VYSVĚTLENÍ ZADÁVACÍ DOKUMENTACE Č. III

PARKOVACÍ DŮM SKOŘEPKA

ZADAVATEL: Brněnské komunikace a.s.

Dotaz č. 5
Soupis prací – list „002 03 Pol“ – Nezpůsobilé výdaje - Vytápění

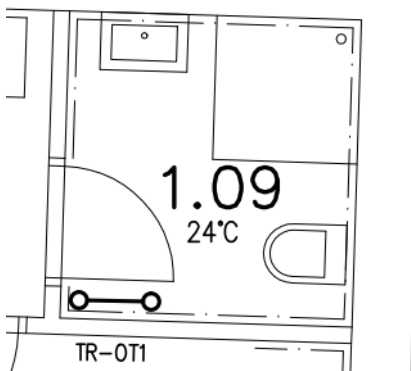
3	732_03	Trubk otop těleso přímotopné napojené na el., rozvod přívod kabelem do instl krabice barva bílá RAL 9016, rozměr 4200x1500 mm : 1,00	kus	1,00000 1,00000
---	--------	---	-----	--------------------

3.	Trubková otopná těleso jako samostatné přímotopné elektrické otopné těleso, barva bílá RAL 9016, připojení tělesa na pevný el. rozvod přívodním kabelem do instalační krabice. Rozměr 420x1500 mm, materiál OT ocel, včetně zaslepovacích a odvodušňovací zátěk		kpl	1
----	---	--	-----	---

Jedná se o rozpor zadaných výměr. Rozměr OT 4200x1500 mm je nevyhovující, jelikož půdorysná šířka místnosti je menší než šířka OT. Jedná se o překlep? Pokud ano, budeme počítat s rozměrem OT 420x1500 mm z PD.

Zadavatel sděluje, že v případě rozměru 420 x 1500 mm uvedeného v příloze č. 5 ZD – projektové dokumentaci i rozměru 4200 x 1500 mm uvedeného v příloze č. 5B ZD – výkazu výměr se jedná o písařské chyby. V rámci stavby bude použit OT o rozměrech 750 x 1850 mm, kdy tato položka byla opravena v aktualizované příloze č. 5B ZD – výkazu výměr, kterou přikládá zadavatel k tomuto vysvětlení.

Projektová dokumentace – Vytápění – Půdorys 1.NP

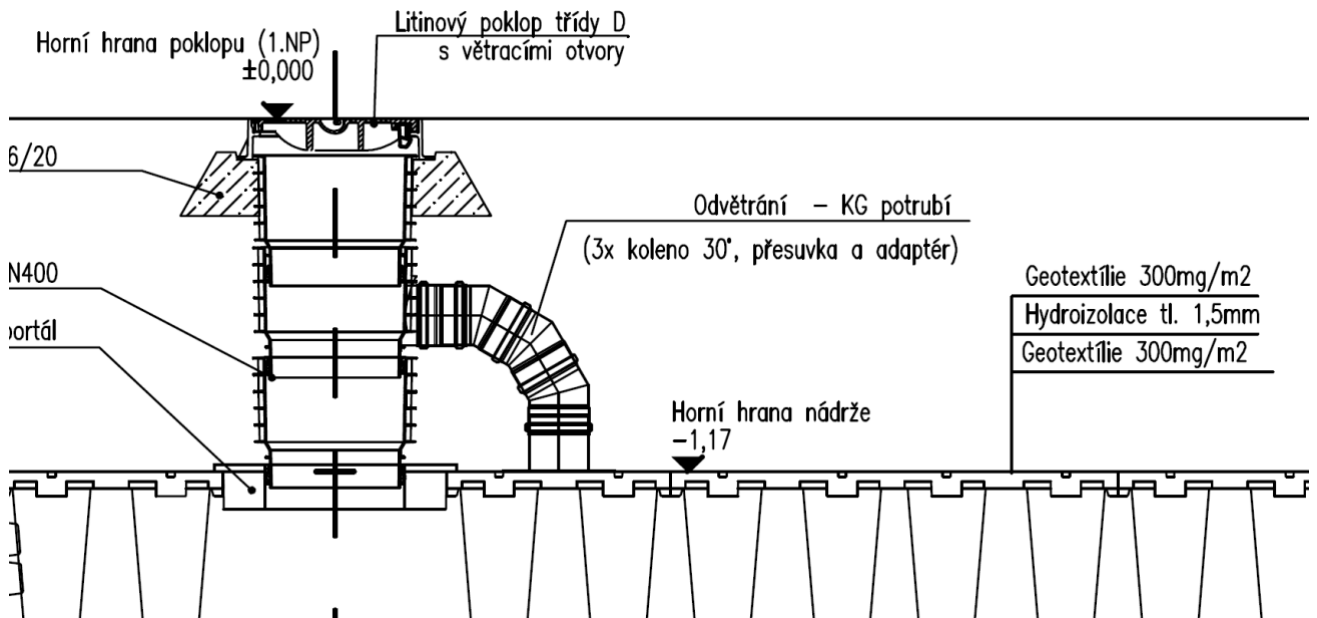
4	732_04	El otopné těleso do trubk otop tělesa, 230V, příkon 1,2 kW	kus	1,00000
---	--------	--	-----	---------

Topná tyč radiátoru 420x1500 je max 600W. Možnou alternativou pro tyč o výkonu 1200W je OT o velikosti 750x1850. Nutné zohlednit z PD. Žádáme zadavatele o upřesnění, jaký typ tyče a OT bude použit.

Zadavatel uvádí, že v rámci stavby bude použit OT o rozměrech 750 x 1850 mm. Tato položka byla zadavatelem opravena v aktualizované příloze č. 5B ZD – výkazu výměr, kterou přikládá zadavatel k tomuto vysvětlení (viz list označený jako „002 03 Pol“ – Nezpůsobilé výdaje – Vytápění“).
